IDEC ANNOUNCEMENT

公告号: A24-038

Φ 16XA, Φ 22XW, Φ 30XN 系列急停开关之规格变更

(i) XA（组合型）：非照明，焊接及 PCB 端子

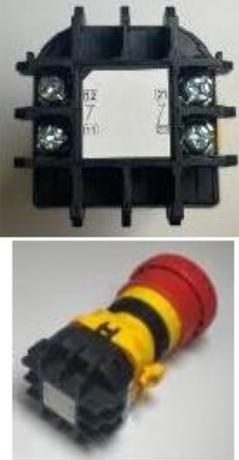
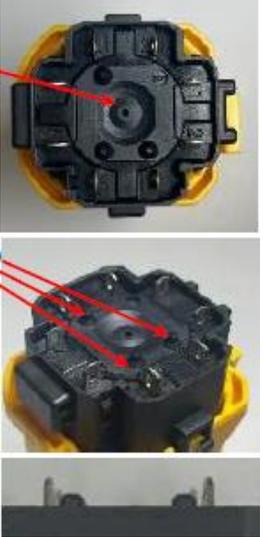
变更前	变更后
	<p>中央零件形状变更</p>  <p>形状变化（3个凸起） 更短，底部的形状会有所不同</p>
